（仮称）福島町風力発電事業 環境影響評価方法書

補足説明資料

令和6年4月

福島風力開発株式会社

図 1 風況の状況

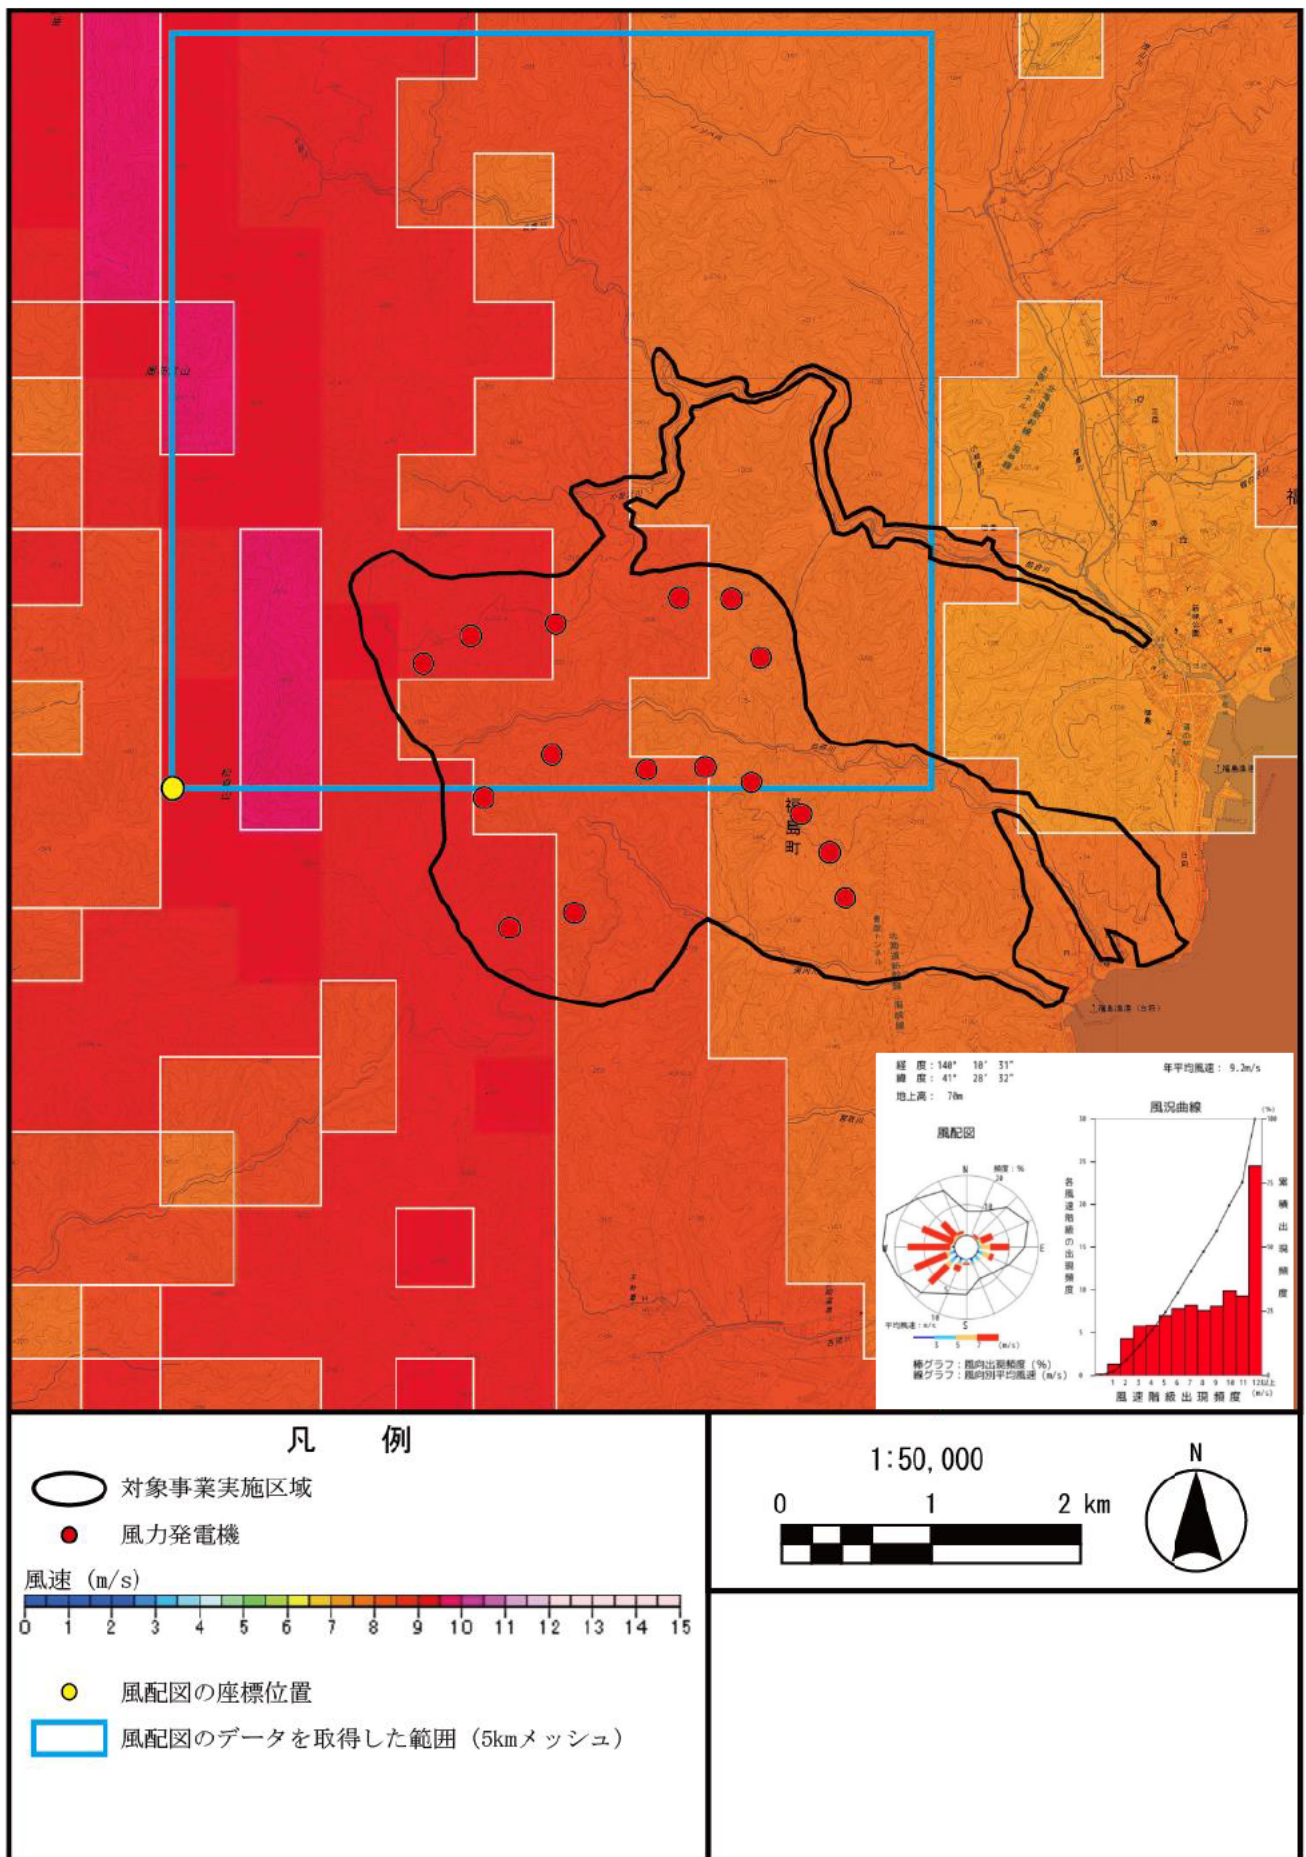
右下の風配図の位置はどこでしょうか。場所を示すか図に経緯線を入れてください。

図1の図中にお示しいたしました。

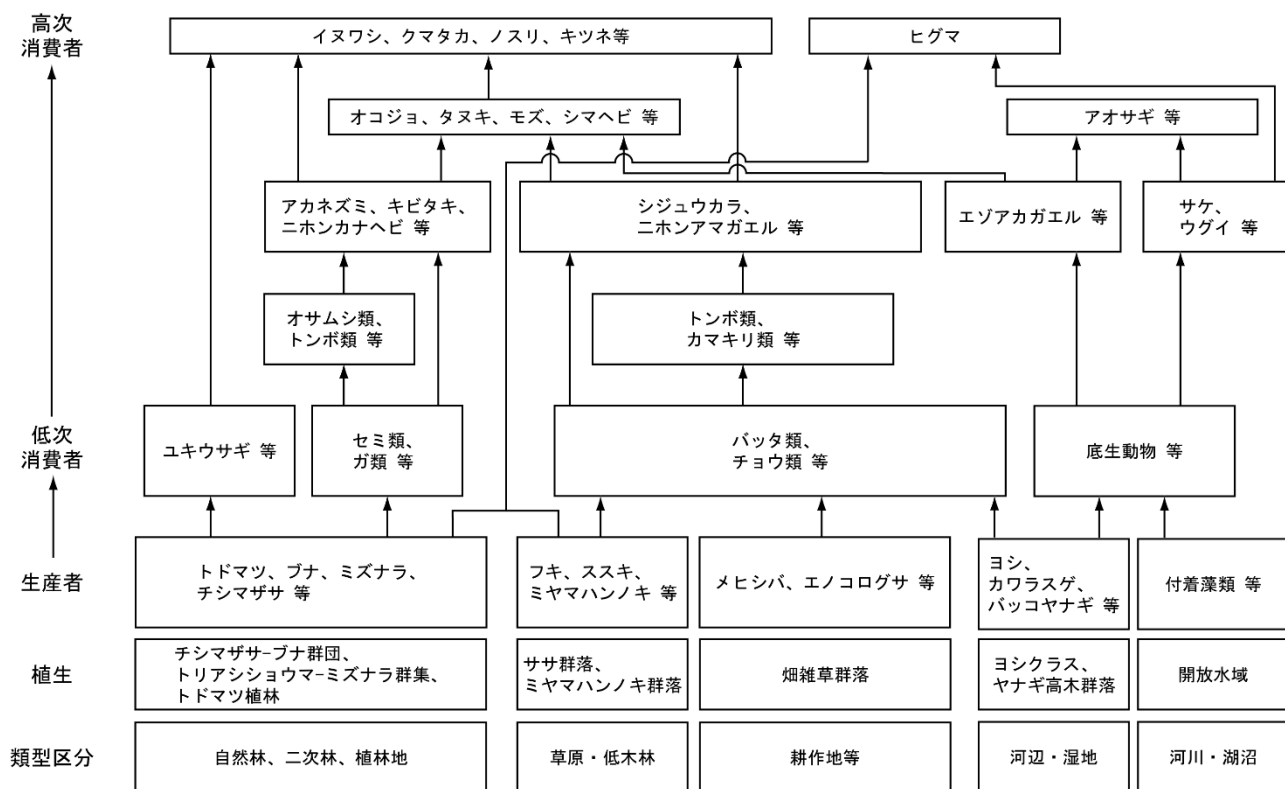
※以下のことを含め、食物連鎖模式図の再検討をお願いします。

- ・面積はわずかもかもしれませんが、環境類型区分には市街地等がありますが、食物連鎖模式図には見当たりません。この図に入れないのであればその理由を示してください。
- ・ヒグマが資料編の動物目録にありますが、この模式図での消費者としての位置づけがありませんので加えていただき、ヒグマはとりあげないのであればその理由を示してください。
- ・乾性の「草原・低木林」と湿性の「河辺・湿地」をまとめて示していますが、河辺・湿地は河川と隣接しており増水時には河川に取り込まれ、魚類や水生昆虫等も生息し、生態系の連続性から見れば河川・湖沼との関連性がより強いと思われます。

- ・本事業の対象事業実施区域における市街地等が占める割合はご指摘のとおりごくわずかであり、かつ、事業実施に際してほとんど改変による影響を受けない環境であるため、概略を把握する目的で既存文献より作成する食物連鎖模式図には取り込まない方針といたしました。
- ・ヒグマについて、食物連鎖図に追加しました。
- ・草原・低木林と河辺・湿地については分けることとします。加えて、河辺・湿地と河川・湖沼の開放水域と並べて記載し、食物連鎖図を見直しました。

図 4.2-6 植物の調査範囲

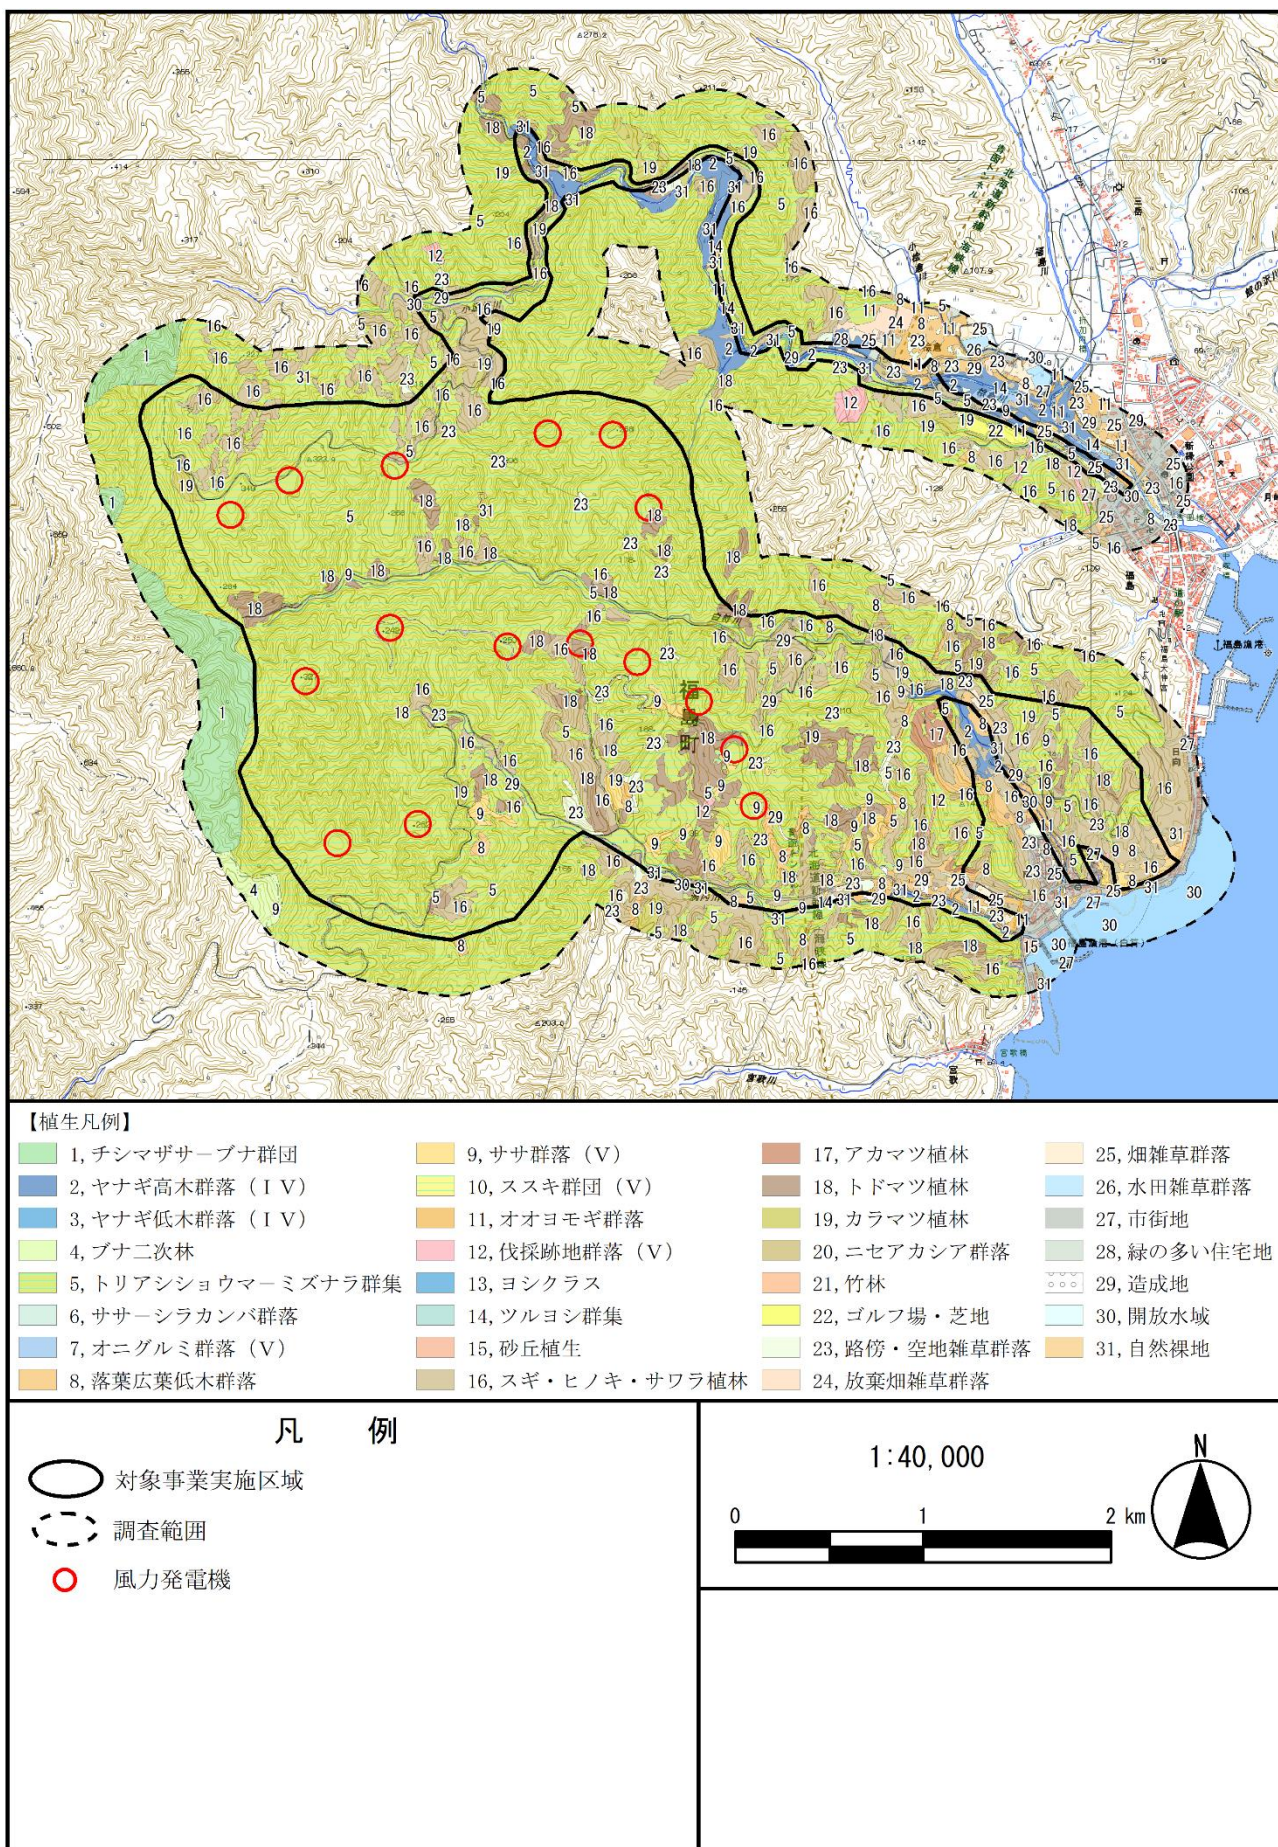
- ・調査位置と表記されていますが、調査位置は植物を確認あるいは植生調査地点をピンポイントで示したものをいいます。この図の場合はそれらが示されていない「調査範囲」を示したものですので、表題は「調査範囲図」となるのではないかと思います。
- ・植生調査の位置は現地踏査を行う過程で見出されてくるものですので、あらかじめ位置決めをしておく必要はありませんが、アセス手引書にもあるように、1つの群落類型に対して複数の植生調査票を作成してください。また、植生調査は、p. 262 にはコドラートとありますが、方形区を作らずに植分の形に対応した不定形の調査区を設定してください。
- ・調査範囲図となるため以下の図のとおり表題を修正し、今後の図書においても反映いたします。
- ・1つの群落類型に対して複数の植生調査票を得られるよう調査いたします。また、植生調査の際には、方形区を作らず、植分の形に対応した形で調査区を適宜設定するよういたします。
